MÉMOIRE DE RÉPONSE MRAE

FP RUFFEC NORD & FP RUFFEC SUD
RUFFEC (16)

Projet d'un parc d'activité et d'un bâtiment
logistique à Ruffec (16)

Figure 1. Synthèse des flux thermiques sortant du périmètre ICPE

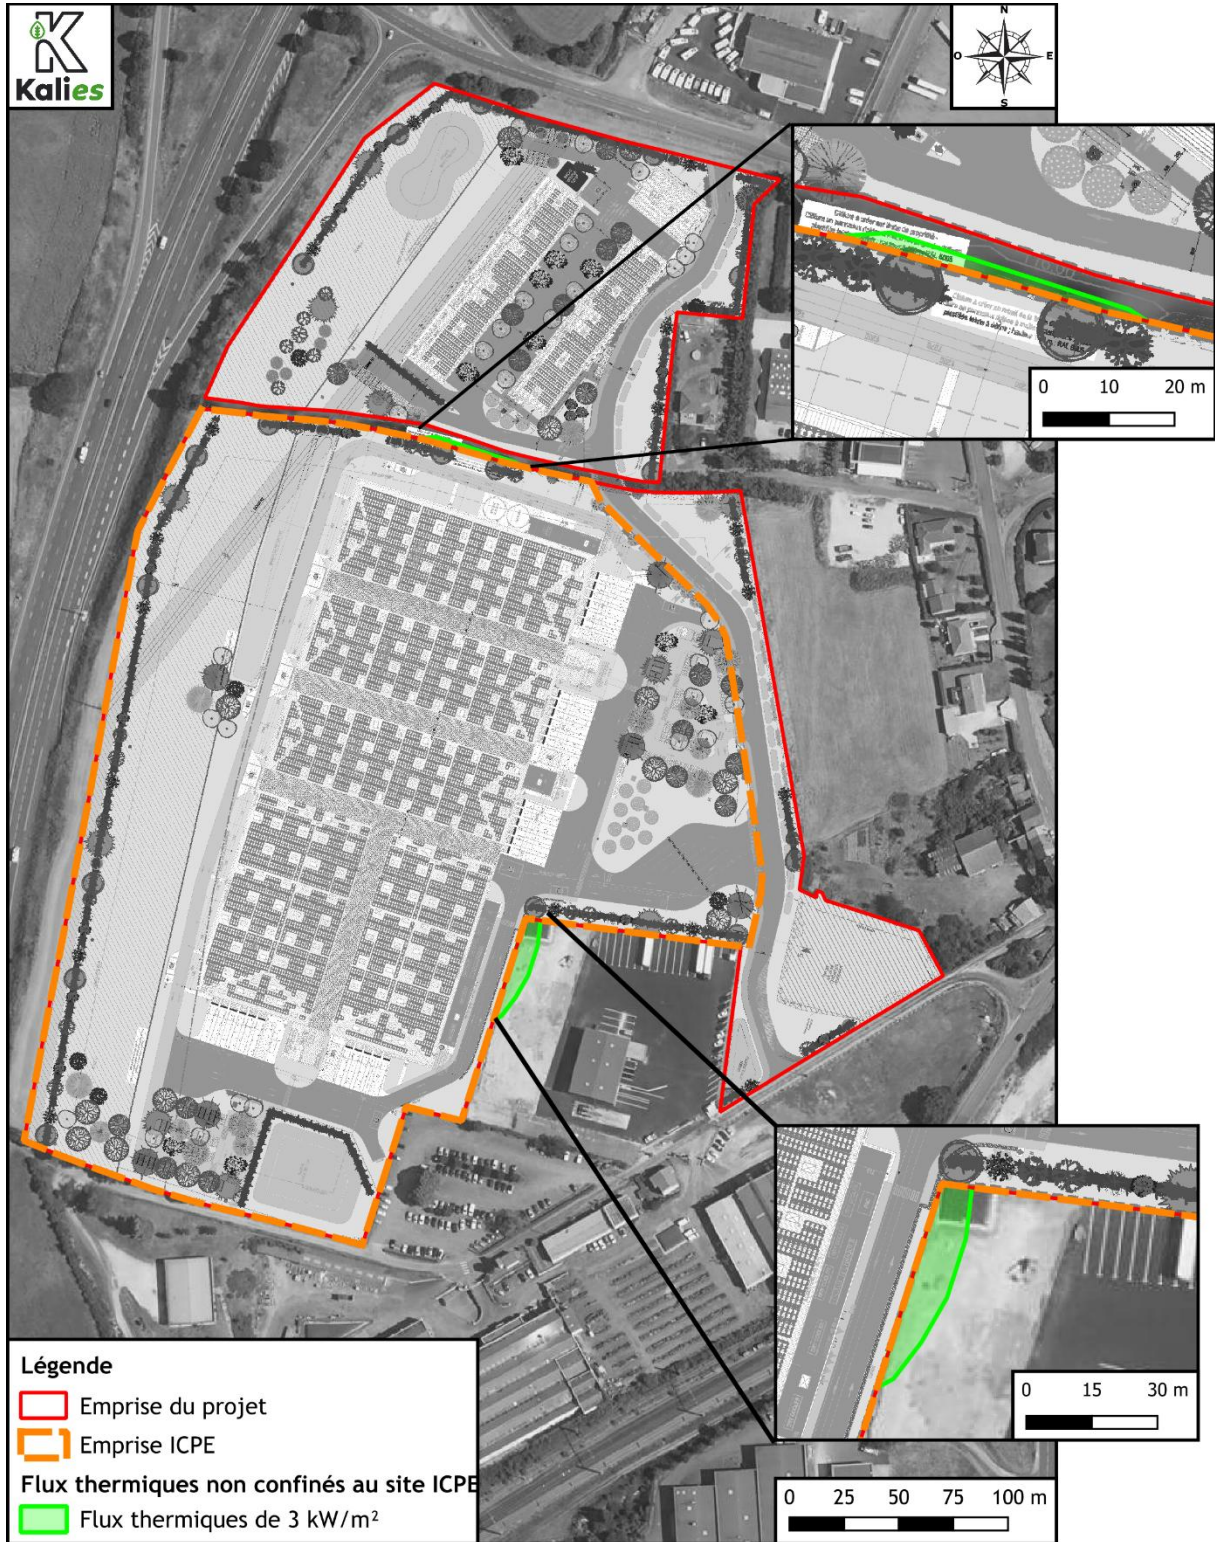
Concernant les éventuels risques industriels liés au projet, il est indiqué page 189 que les risques engendrés par l'entrepôt sont étudiés dans la demande d'enregistrement de l'entrepôt au titre des ICPE.

La MRAe recommande de compléter le dossier pour exposer les mesures prévues en matière de risques industriels avant l'enquête publique. »

Concernant les risques industriels liés au projet, ces risques ont été pris en compte dans le cadre de la demande d'enregistrement au titre des ICPE du bâtiment logistique. Le projet de bâtiment logistique inclut la mise en place de mesures ERC afin de limiter les risques induits par l'activité (parois coupe-feu, système d'extinction incendie, réserve incendie et réseau de poteaux incendie ...) : conformément à l'arrêté du 11 avril 2017 ces risques sont en grande majorité confinés au sein du périmètre d'exploitation du bâtiment logistique. Seuls des flux thermiques de 3 kW/m² sont susceptibles d'être non confinés : ils atteignent de façon marginale les espaces verts en limite nord du projet logistique et les terrains de l'entreprise de transports au sud-est du projet. Les conséquences de ces accidents sont considérées comme acceptables.

Modification de l'étude d'impact : Compléments concernant les risques industriels engendrés par le projet et mesures associées au chapitre VI.5.5.1.
